改善箇所説明図

基準不適合発生箇所

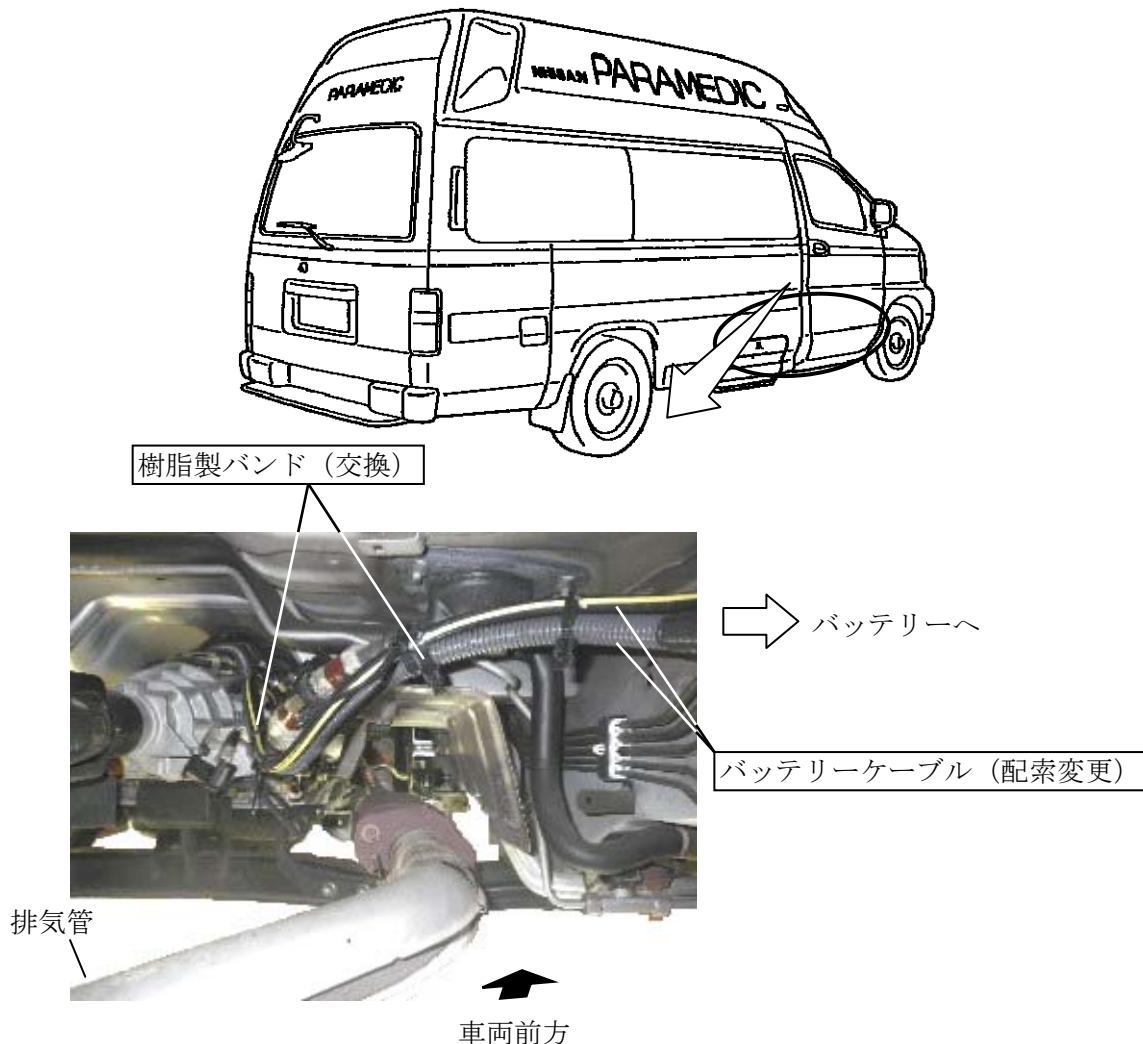
緊急用自動車において、バッテリーケーブルを固定する樹脂製バンドの耐久性が不足しているものがあるため、当該バンドが破損して、バッテリーケーブルが排気管と接触するおそれがあり、最悪の場合、バッテリーケーブルが短絡して、走行中にエンストするおそれがある。

全車両、当該バンドを対策品と交換し、車体に固定する。

なお、鑄の影響などにより、対策品の車体への固定が困難な場合は、当該バッテリーケーブルの配索経路を変更する。

また、バッテリーケーブルが損傷しているものは、新品と交換する。
